Avis réglementaire

- **Adresse :** Petit Fief de Sinche 17560 Bourcefranc-le-Chapus
- **Demande de permis n°** PA01705824M0001
- **Surface nouvellement impactée par le projet :** 550 m²
Bâti, voirie, espaces verts, remblais et bassins — temporaires et définitifs
- **Surface impactée totale, y compris l'existant :** 4 812 m²
Bâti, voirie, espaces verts, remblais et bassins — temporaires et définitifs
- **Surface de plancher totale, y compris l'existant :** Inférieure à 10 000 m²
- **Aire de stationnement :** Ouverte au public
- **Nombre total d'emplacements de stationnement :** 0 à 49
Somme des places privées et publiques

Objet : étude de projet situé, rue de Maumusson Bourcefranc-le-Chapus 17560.
V/Réf. : permis de construire n°PA 017 058 24 M0001 reçu le 24 octobre 2024.

Construction d'un bâtiment ostréicole et modification des aménagements de zones de circulation et de stationnement

Plan de masse

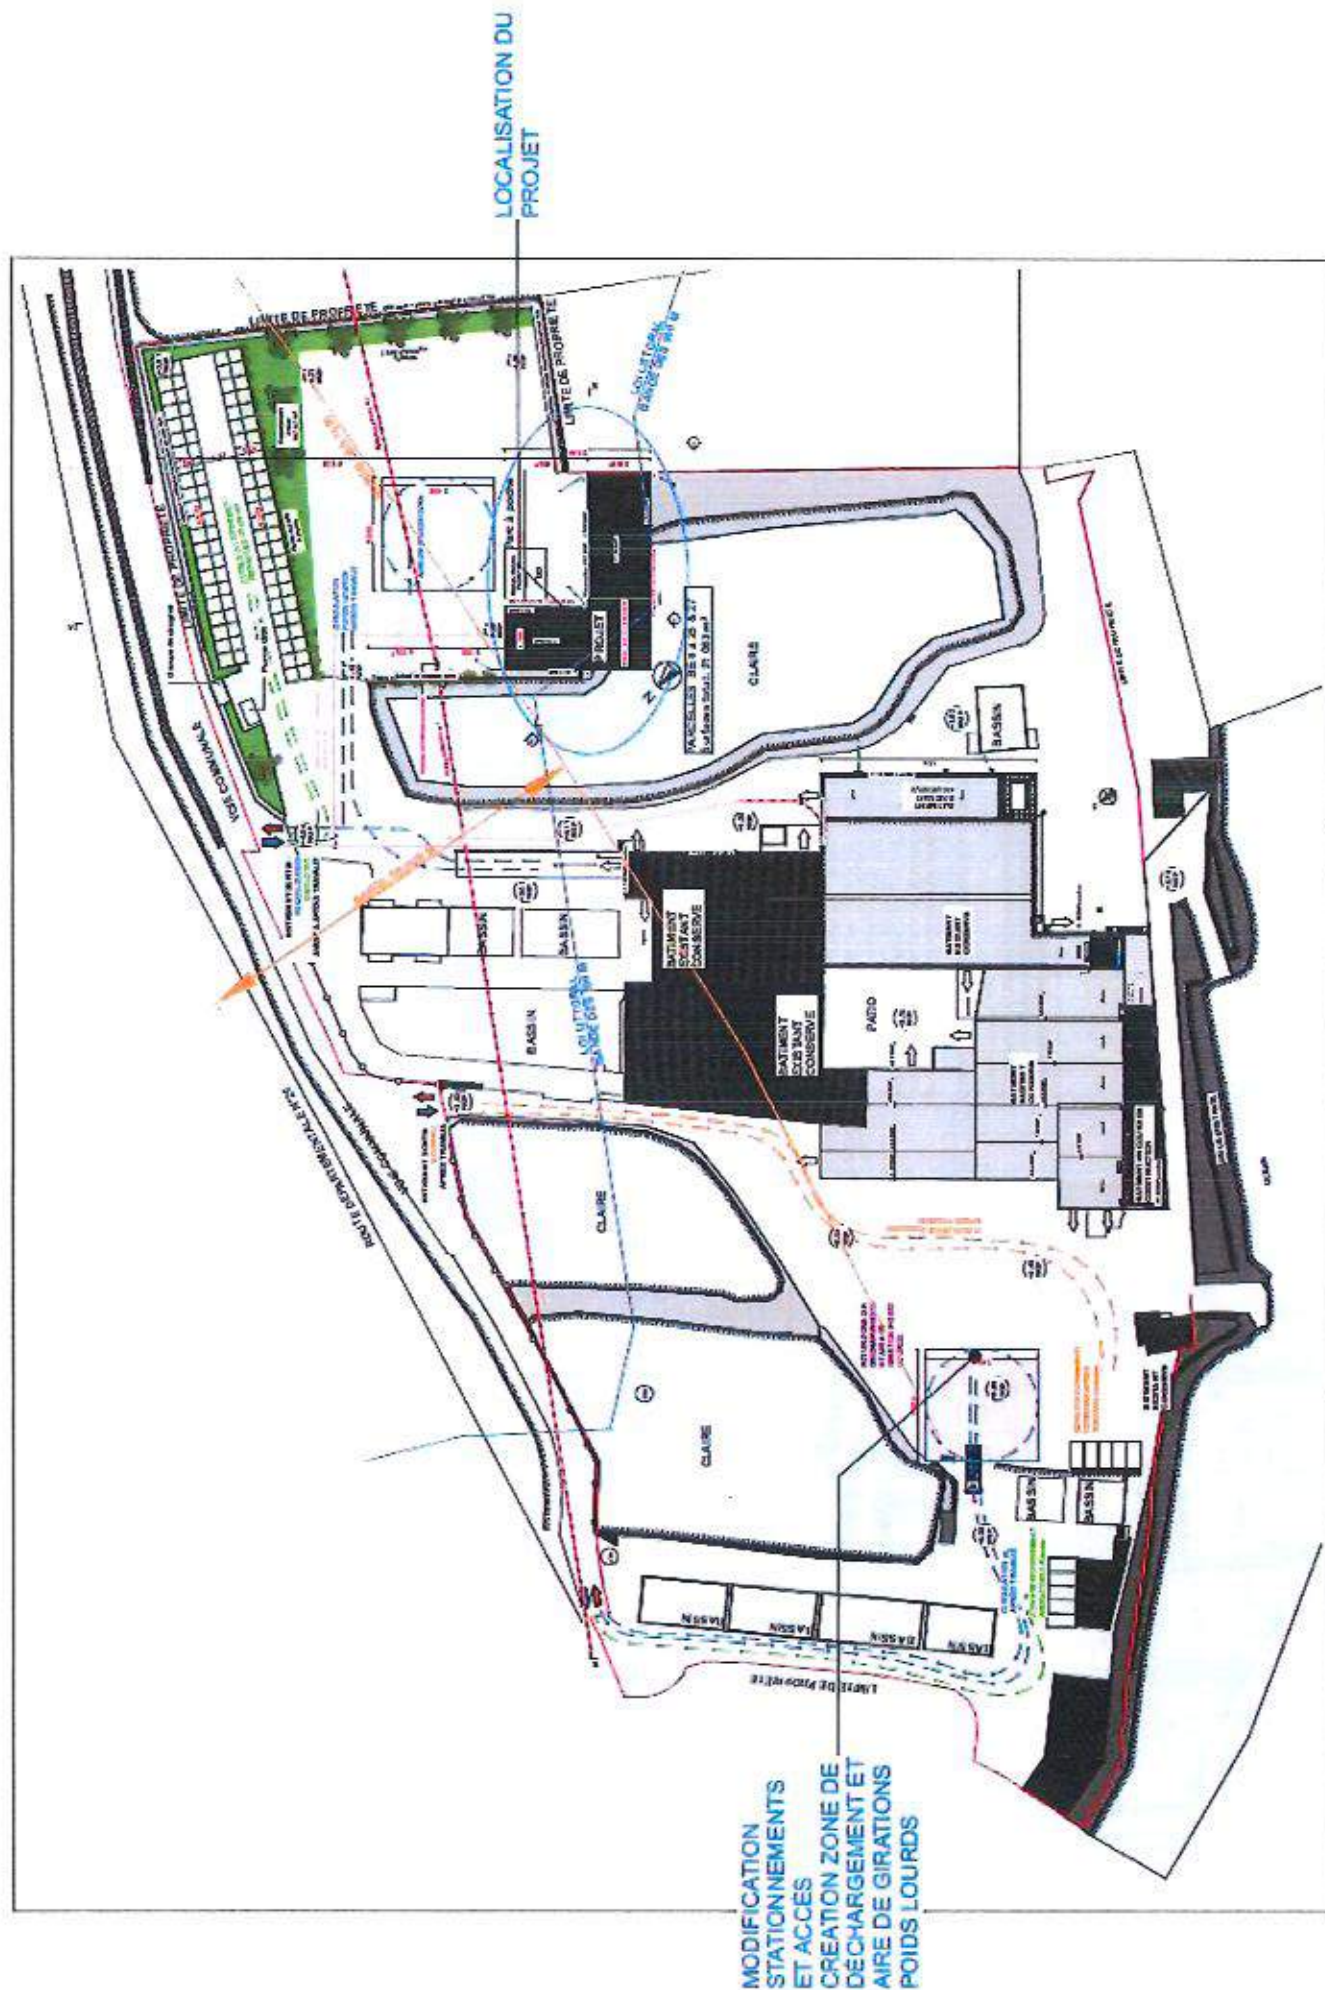
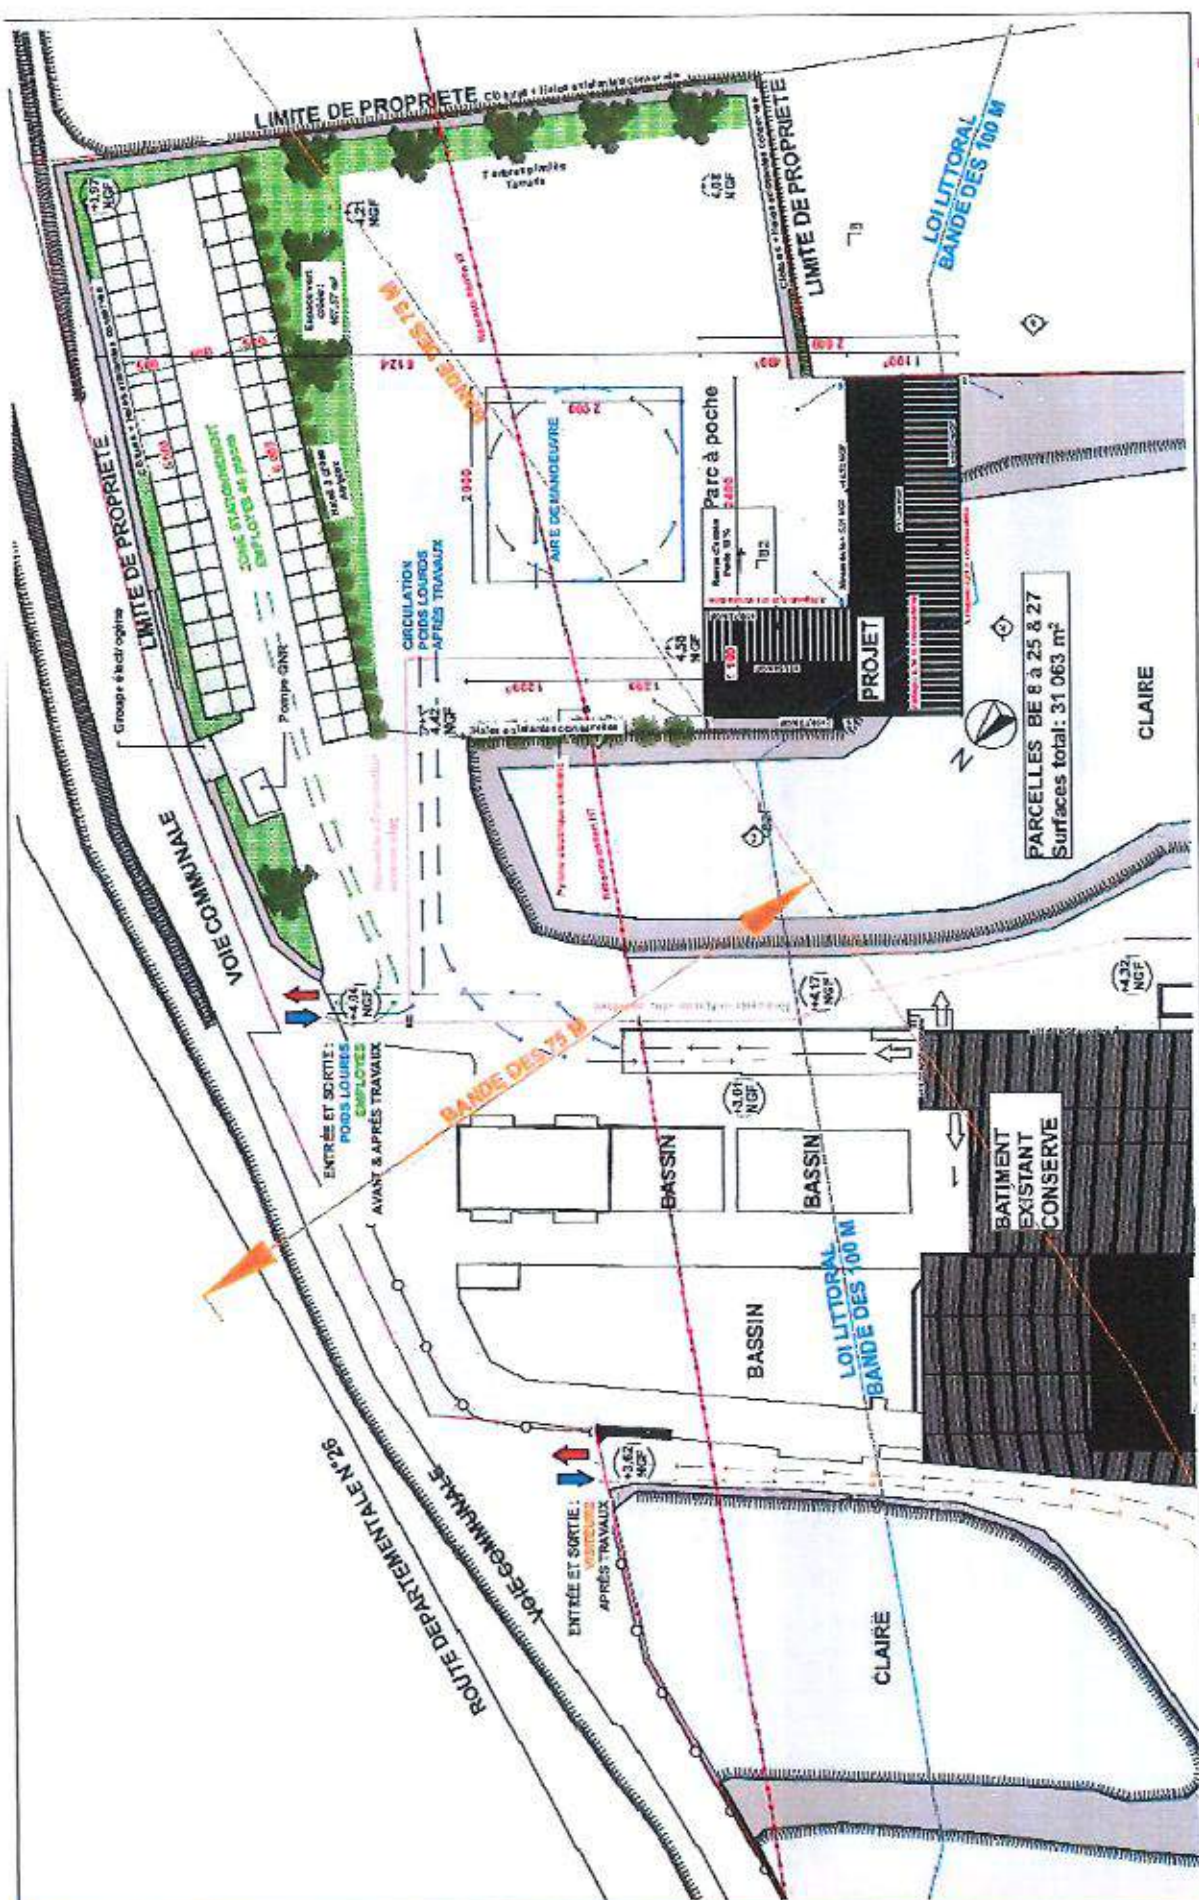
1. Prendre toute disposition pour éviter la pollution des eaux et des sols, soit par les produits stockés, soit par les eaux d'extinction.
2. Le dimensionnement de la DECI est propre au projet présenté. Sur le plan de masse joint au dossier figurent plusieurs bâtiments sans aucune précision. L'exploitant est invité à disposer d'une DECI relative au dimensionnement global des risques de son exploitation.
3. Il convient de compléter la DECI publique par un Point d'Eau Incendie (PEI) privé. Celui-ci peut être l'aménagement d'un point d'aspiration sur l'un des points d'eau présent sur le site, conformément à la fiche 09 du RDDECI en vigueur.
4. Dès la mise en service du nouveau PEI, il convient de prendre contact via l'adresse deci@sdis17.fr pour que celui-ci soit **obligatoirement réceptionné** par nos services.
